Sz.S.POO. SZP. 3810.52.2026

Brzozów, 25.08.2026 r.

Dotyczy: Zakup sprzętu medycznego w ramach zadania inwestycyjnego pod nazwą: „Poprawa dostępności oraz jakości leczenia onkologicznego w woj. podkarpackim przez rozbudowę, modernizację i doposażenie Szpitala Specjalistycznego w Brzozowie Podkarpackiego Ośrodka Onkologicznego – zadanie nr. 3 pn. Doposażenie komórek organizacyjnych Podkarpackiego Ośrodka Onkologicznego”. Znak sprawy: SZSPOO.SZP.3810.52.2026.

W związku z pytaniami złożonymi w niniejszym postępowaniu, zamawiający, na podstawie art. 284 ust. 6 ustawy Prawo zamówień publicznych udziela następujących odpowiedzi:

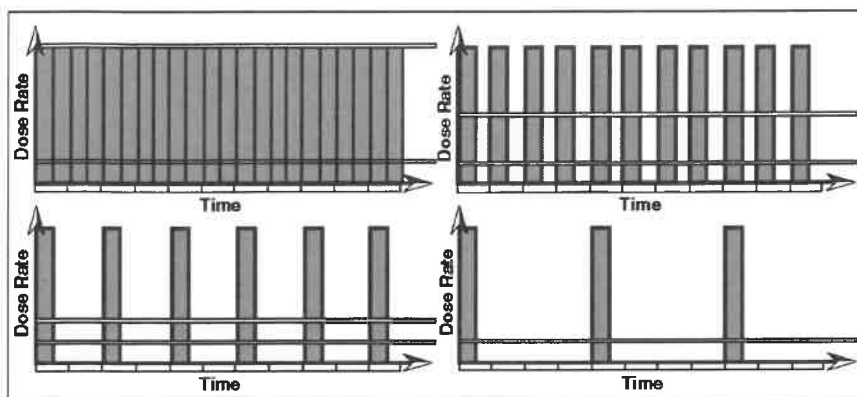
Pytanie 52 dotyczy punktu nr 19. Prosimy o dopuszczenie aparatu z wózkiem z ramieniem C o wadze 323 kg.

Pragniemy zauważyć, że zaoferowane rozwiązanie różni się minimalnie (bo tylko o 8 kg) od pierwotnego wymogu Zamawiającego co stanowi niezauważalną różnicę względem wartości wymaganej i nie ma żadnego wpływu na komfort pracy Użytkowników

Odpowiedź: Zamawiający dopuszcza.

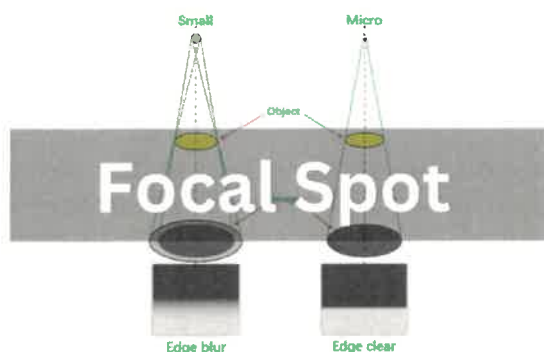
Pytanie 55 dotyczy punktu nr 28. Prosimy o dopuszczenie aparatu, którego max prąd dla fluoroskopii ciągłej wynosi 11 mA.

Pragniemy zauważyć, że różnica w stosunku do wymogu Zamawiającego jest minimalna, ale co najistotniejsze: nowoczesne aparaty RTG z ramieniem C stosują przede wszystkim skopię pulsacyjną, a nie skopię ciągłą - ze względu na znacznie mniejsze dawki promieniowania, ograniczenie przegrzewanie kołpaka, mniejsze artefakty ruchowe.

Odpowiedź: Zamawiający dopuszcza.
